Tarsilla kinnistu projekteerimistingimuste eelnõu kooskõlastamine märkustega

Olete esitanud Transpordiametile kooskõlastamiseks Valga maakonna Valga valla Väheru küla Tarsilla kinnistu projekteerimistingimuste eelnõu (menetlus nr 572191). Kinnistu (katastritunnus 28902:001:0331) asub riigitee nr 23116 Väheru-Tilsi tee km 1,09-1,84 kaitsevööndis.
Projekteerimistingimustega soovitakse luua eeldused loomakasvatushoone (EHR kood 121462256) ja abihoone (EHR kood 121462261) rajamiseks.

Lisa 1 EhS § 99 lg 3 kohased riigitee ristumiskoha nõuded

Joonis 1. Ristumiskoha pikikallete kujundamine

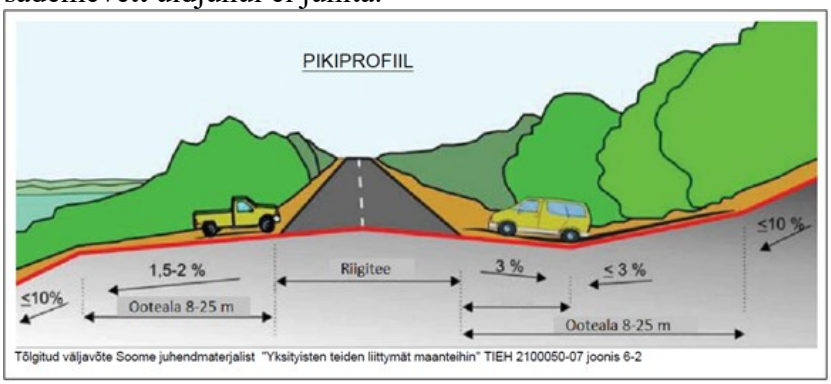
11. Ristumiskoht projekteerida riigiteega võimalikult täisnurga all. Ristumiskoha pikikalded määrata vastavalt alltoodud joonise põhimõtetele arvestusega, et riigitee alusele maale sademevett üldjuhul ei juhita.
